**Maksimum spółka z ograniczoną odpowiedzialnością**

W związku z otrzymaniem w dniach 04, 05 i 07.03.2019 r. licznych pytań do treści SIWZ dla postępowania konkurencyjnego w trybie przetargu nieograniczonego ogłoszonego w dniu 01.02.2019 roku, Zamawiający podaje ich treść oraz udziela poniższych odpowiedzi.

### **Pytania i odpowiedzi – część 1 (dla pytań z dnia 04.03.2019)**

Rewitalizacja Starego Dworca przy ulicy Dworcowej 8 w Katowicach – etap I.  
Nowa przestrzeń na cele rozwoju społeczno – gospodarczego ścisłego centrum Katowic.

Załącznik nr AW-X-S-1

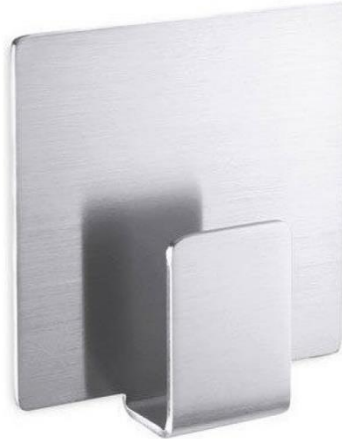
W odpowiedziach z 27.02.19 dołączony plik AW-X-S-1 nie otwiera się. Prosimy o sprawdzenie pliku i jego ponowne dołączenie.

Poniżej publikujemy treść i rysunek pliku AW-X-S-1.

Wieszak do pomieszczeń higieniczno-sanitarnych ze stali  
nierdzewnej.

Wymagania techniczne:

- Bez przelewu
- Kształt: Kwadratowy
- Materiał i wykończenie: Stal nierdzewna, szczotkowana
- Wymiary: Długość: 58 mm. Szerokość: 58 mm.
